Keuringsverslag van een elektrische laagspanning- en zeer lage spanningsinstallatie

NIET CONFORM

Straatnaam	Brabantdam
Huisnummer	145
Busnummer	
Postcode	9000
Gemeente	Gent
Land	België

Controlebezoek van een huishoudelijke installatie volgens (KB 08/09/2019) - AREI Boek 1- 6.5. en 8.2.2. en 4.2.4.3.

Afbeelding schakel- en verdeelbord:

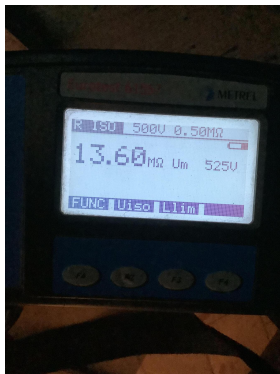
- I1.01 Eëndraadschema van de installatie is te voorzien en/of te vervolledigen. (Boek 1 Afdeling 2.12 - 2.13 en 3.1.2 en 9.1.2)
 - I1.02 Situatieschema van de installatie is te voorzien en/of te vervolledigen. (Boek 1 Afdeling 2.12 - 2.13 en 3.1.2 en 9.1.2)

- I3.09 Een demonteerbaar aansluitstuk (aardingsonderbreker) moet steeds gemakkelijk bereikbaar zijn. (Boek 1 Onderafdeling 5.1.5.1. en 5.4.3.5.)
 - I4.01 Hoofdequipotentiaal verbindingen dienen verwezenlijkt worden, ontbreken, zijn niet geel-groen, onvolledig, <6mm². (Boek 1 Onderafdeling 5.4.4.1. en 5.1.6.2)

- I5.11 Inteme verbindingen en/of doorsnede van de verdeelrails en verbindingen in het bord zijn onvoldoende. (Boek 1 Onderafdeling 4.4.1.1. en 4.4.1.5.)

- I6.03 De nominale stroomsterkte van de algemene en/of bijkomende differentieelschakelaar dient aangepast te zijn aan de overstroombeveiliging. (Boek 1 Afdeling 4.4.1.)

- I6.04 Een afzonderlijke differentieelschakelaar met een gevoeligheid van 30mA is te plaatsen voor installaties van badkamer, wasmachine, vaatwas, droogkast en/of gelijkaardige toestellen. Deze dient ondergeschikt te zijn aan de hoofddifferentieel (Boek 1 Onderafdeling 7.1.4.1. en 4.2.4.3.)

- I8.08 De geleiders van het type VOB moeten in daarvoor bestemde buizen, kabelgoten geïnstalleerd worden. (Boek 1 Onderafdeling 5.2.9.3. en 5.2.9.6.)

- I8.11 De kabels van het type XVVB, VVB, XGB en/of C/VGVB moeten mechanisch beschermd worden tot op minimale hoogte van 10cm boven vloerniveau. (Boek 1 Onderafdeling 5.2.1.5.)

- I8.13 Kabels van het type VTLmb, LMVVR, COAX, VVT zijn verboden en dienen vervangen te worden door een type conform Boek 1 Onderafdeling 5.2.1.2.
 - I9.02 Schakelaar, contactdoos of aftakdoos herschikken en opnieuw bevestigen. (Boek 1 Onderafdeling 1.4.1.3.)

De aarding van de stopcontacten zijn te herzien
